訂正のお願い

2011.4 株式会社自研センター

*No.J-224 トヨタ エスティマ 2000年7月(MCR30W・40W、ACR30W・40W系)を下記の通り訂正いたします。

B170

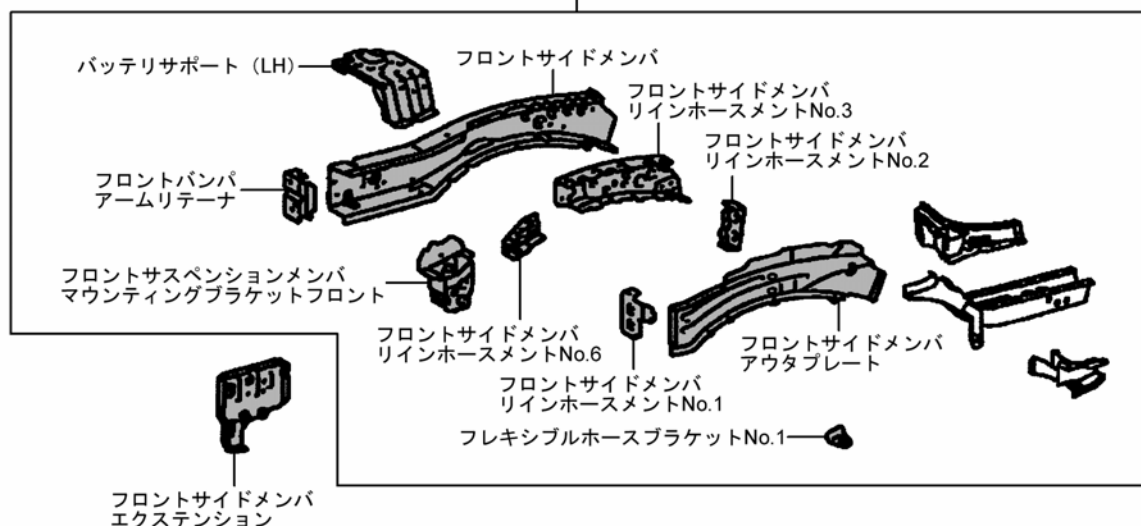
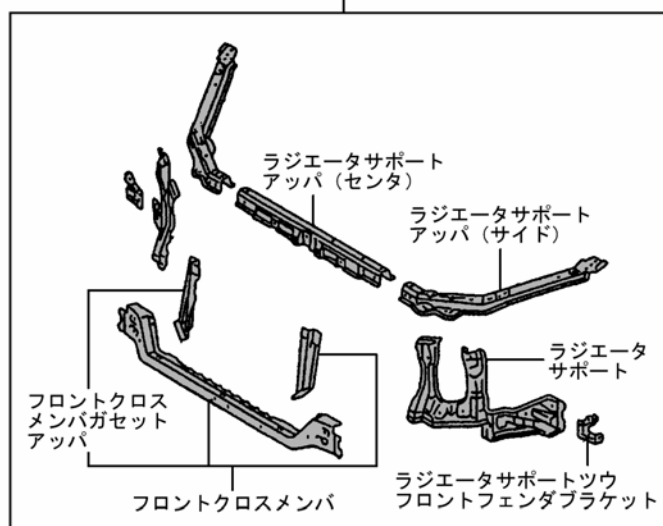
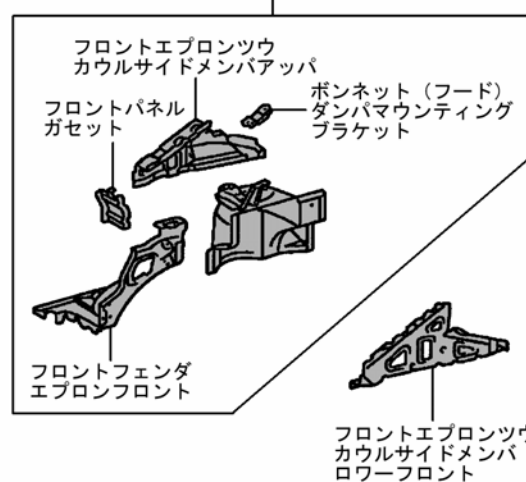
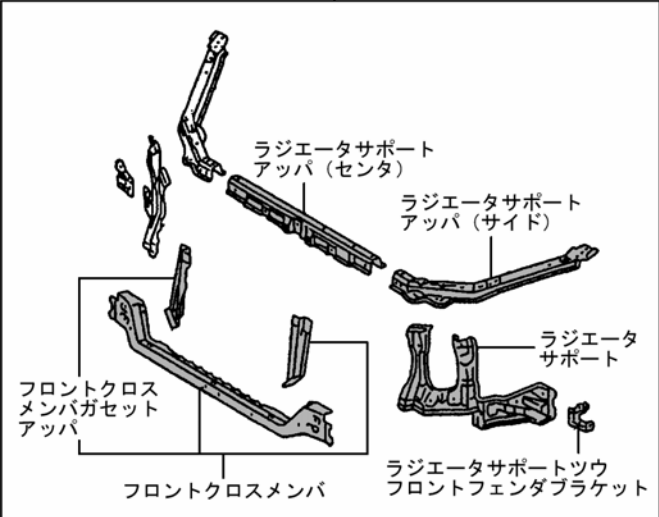
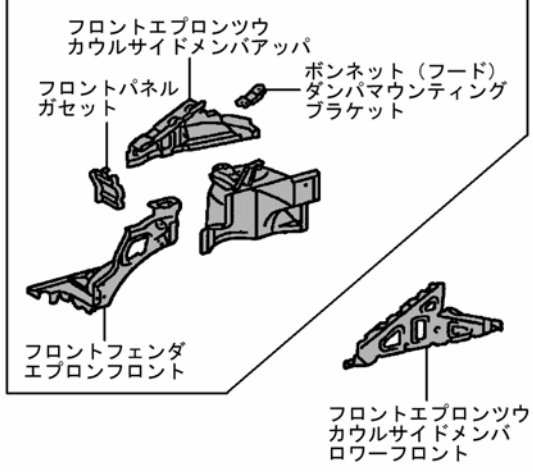
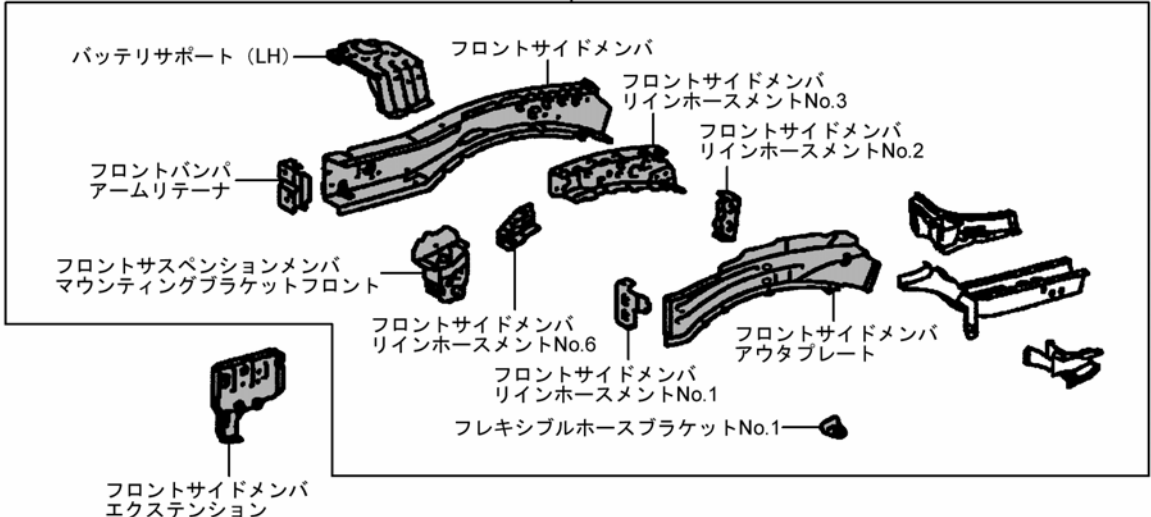
- P.38 B170 ラジエータサポート (Assy) 片側フロントフェンダエプロン Assy、片側フロントサイドメンバ Assy 取替の補給部品イラストの訂正のため、差し替え願います。
- P.41 B180 片側ラジエータサポート、ラジエータサポートアッパ(センタ)、フロントクロスメンバ、片側フロントフェンダエプロン Assy、片側フロントサイドメンバ Assy 取替の補給部品イラストの訂正のため、差し替え願います。
- P.90 構造偏フロントボデーの補給部品イラストの訂正のため、差し替え願います。
